Keuringsverslag van een elektrische laagspanning- en zeer lage spanningsinstallatie

NIET CONFORM

Datum keuring: 11/08/2023

Straatnaam	Sportlaan
Huisnummer	9
Busnummer	3
Postcode	3680
Gemeente	Maaseik
Land	België

Afbelding schakel- en verdeelbord:

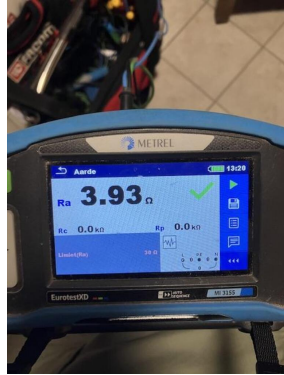
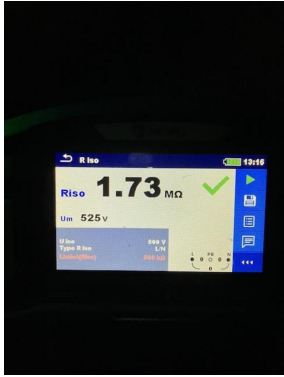
11.01 Eëndraadschema van de installatie is te voorzien en/of te vervolledigen. (Boek 1 Afdeling 2.12 - 2.13 en 3.1.2 en 9.1.2)

11.02 Situatieschema van de installatie is te voorzien en/of te vervolledigen. (Boek 1 Afdeling 2.12 - 2.13 en 3.1.2 en 9.1.2)

12.02 De continuïteit van equipotentiaal en/of beschermingsgeleiders zijn niet gewaarborgd. (Boek 1 Onderafdeling 5.3.5.3.G. en 5.4.3.5)

14.01 Hoofdequipotentiaal verbindingen dienen verwezenlijkt worden, ontbreken, zijn niet geel-groen, onvolledig, <6mm². (Boek 1 Onderafdeling 5.4.4.1. en 5.1.6.2)

14.06 De aansluitingen van de equipotentiaal- en/of beschermingsgeleiders is uit te voeren door middel van gebruik klemverbindingen. (Boek 1 Onderafdeling 5.4.3.4.)

15.10 Niet gebruikte invoeringen van het verdeelbord zijn niet correct of onvoldoende afgedicht. (Boek 1 Afdeling 5.1.4. en 4.2.2.3.)

17.01 De nominale stroomsterkte van de beveiliging dient aangepast te worden aan de toelaatbare stroomsterkte van de stroomafwaarts geïnstalleerde leiding en/of verbruiker. (Boek 1 Afdeling 4.4.1.)

19.02 Schakelaar, contactdoos of aftakdoos herschikken en opnieuw bevestigen. (Boek 1 Onderafdeling 1.4.1.3.) Verlichting
